Dodatek č. 1 ke Smlouvě o dílo

Shora uvedené smluvní strany se dohodly na uzavření dodatku č. 1 (dále jen „dodatek“) ke Smlouvě o dílo ze dne 14. 1. 2022, která byla uzavřena se zhotovitelem jako vybraným dodavatelem veřejné zakázky: **Úprava patologie ON Náchod (vzduchotechnika + stavební úpravy) formou Design & Build**, zadané ve zjednodušeném podlimitním řízení dle zákona č. 134/2016 Sb., o zadávání veřejných zakázek, v účinném znění (dále též jen „veřejná zakázka“).

SOUHRN ZMĚNOVÝCH LISTŮ - DODATEK č. 1

Úprava patologie ON Náchod (vzduchotechnika + stavební úpravy)

Vytvoření a úprava příčky (pracoviště Covid-19)

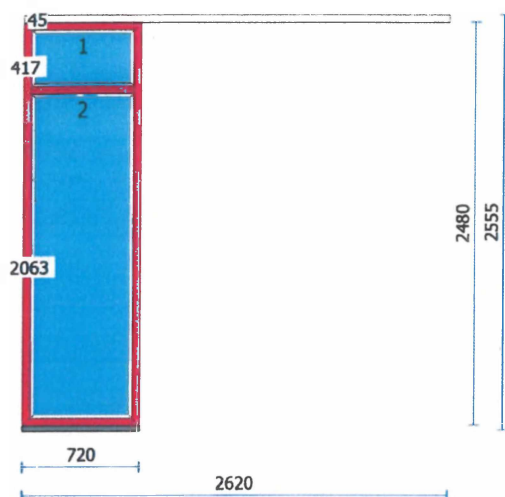
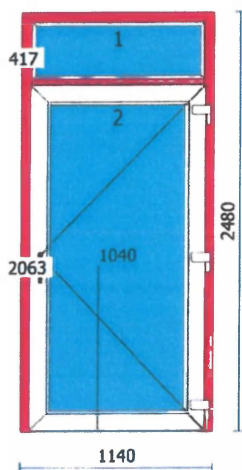
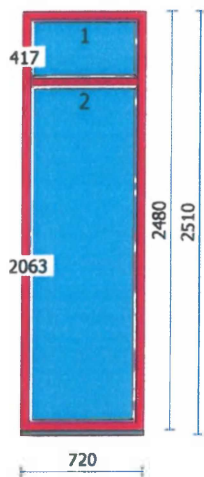
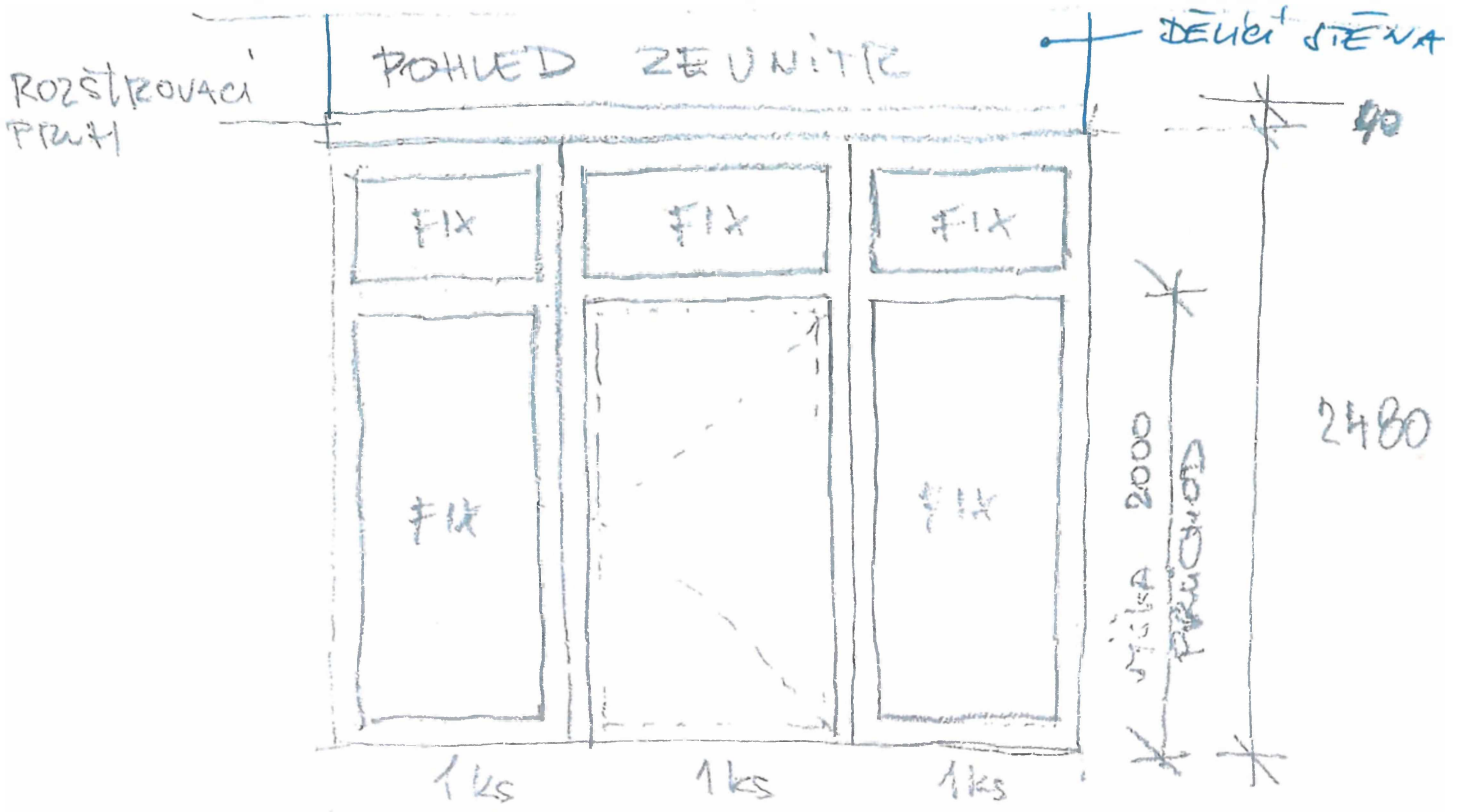
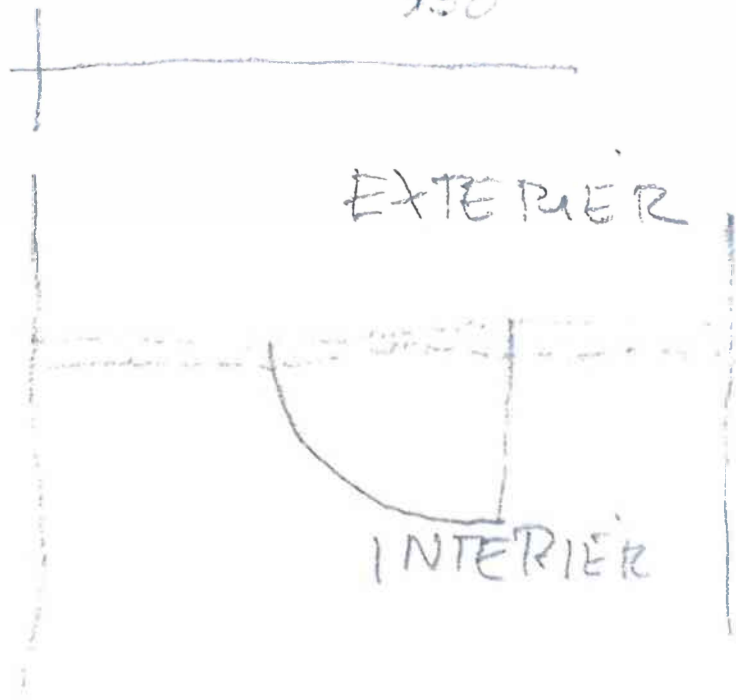
1 Technický popis změny:	
1.1 Popis původního řešení:	Nebylo řešeno
1.2 Popis nového řešení:	Nově instalovaná dělicí příčka na chodbě ve 2. NP - rozdělení oddělení.

2 Zdůvodnění změny:	Na základě požadavku provozovatele bylo navrženo rozdělení chodby ve 2. NP pro oddělení dvou mikrobiologických pracovišť od COVID-19 pracoviště, a to dělicí transparentní plastovou stěnou včetně spojených úprav s tímto požadavkem.
----------------------------	--

D 766			Konstrukce truhlářské				56 398,00	
8	K	766641142	Montáž dveří zdvojených jednokřídlových s díly a nadsvětlíkem včetně rámu do zdiva	kus	1,000	2 350,00	2 350,00	CS ÚRS 2022 02
9	M	RMAT0002	plastová dělicí stěna na chodbě II.Np s rozšiřovacím pruhem a dveřním otvorem 1100 mm (2660 x 2540) bezprahové, boční fix	ks	1,000	49 680,00	49 680,00	
10	M	RMAT0003	plastové rohové přelištování	bm	10,400	420,00	4 368,00	
VV			2,6*2*2		10,400
